N/Réf. : CODEP-LYO-2016-031931

Objet : Contrôle des installations nucléaires de base
Centrale nucléaire de Saint-Alban Saint-Maurice, installations nucléaires de base n°119 et 120
Inspection n° INSSN-LYO-2016-0724 du 28 juin 2016
Thème : « source froide et entretien des digues des canaux d'amenée et de rejet »

Schéma des installations

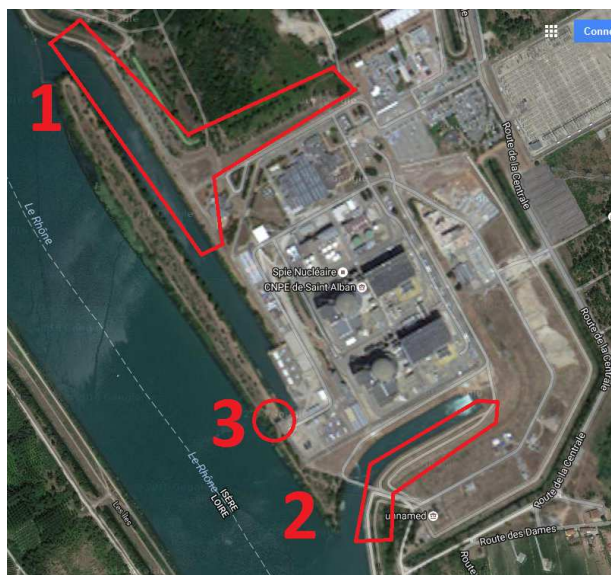
L'entrée d'eau de secours est constituée d'un canal creusé dans la digue de la retenue et est couplé à un seuil de sécurité installé en travers du lit du Rhône à l'aval du point de prise de l'entrée d'eau de secours : l'entrée d'eau de secours est représentée dans le cercle repéré 3 du schéma de la page précédente.

Sur la base des éléments du rapport de sûreté et des difficultés de mise en œuvre des dispositions du PLMP, l'ASN considère par conséquent que l'entrée d'eau de secours du site ne peut être considérée comme disponible et est déclassée sur le plan de la sûreté nucléaire.

Demande A1 : je vous demande de procéder, dans un délai de 6 mois, à une étude pour déterminer l'opportunité de restaurer la disponibilité du canal de secours. Cette étude prendra explicitement en compte le retour d'expérience lié à l'indisponibilité du puits de secours de la centrale nucléaire de Chinon lors de l'incident d'ensablement en décembre 2005. A l'issue de cette étude, l'ensemble des documents de démonstration de sûreté (rapport de sûreté et ECS) sera remis à jour dans un délai de 3 mois.
